機種	三菱無停電電源装置 UPS
----	------------------

Web/SNMP ボード「FW-AWB-A」バージョンアップのお知らせ

扱	A	日付	2019年2月	件名	Web/SNMP ボード「FW-AWB-A」バージョンアップのお知らせ
整理番号	山-1377	三菱電機(株) 福山製作所

(1) 製品副番

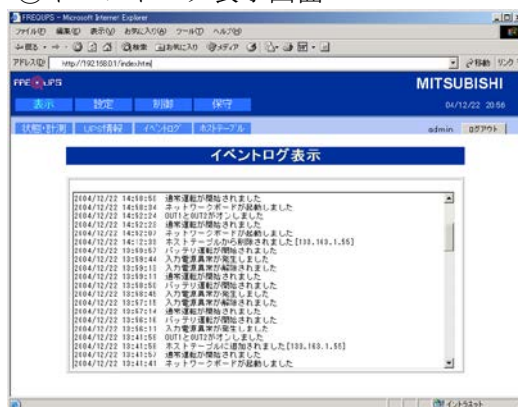
変更前	変更後
Ver.P	Ver.Q
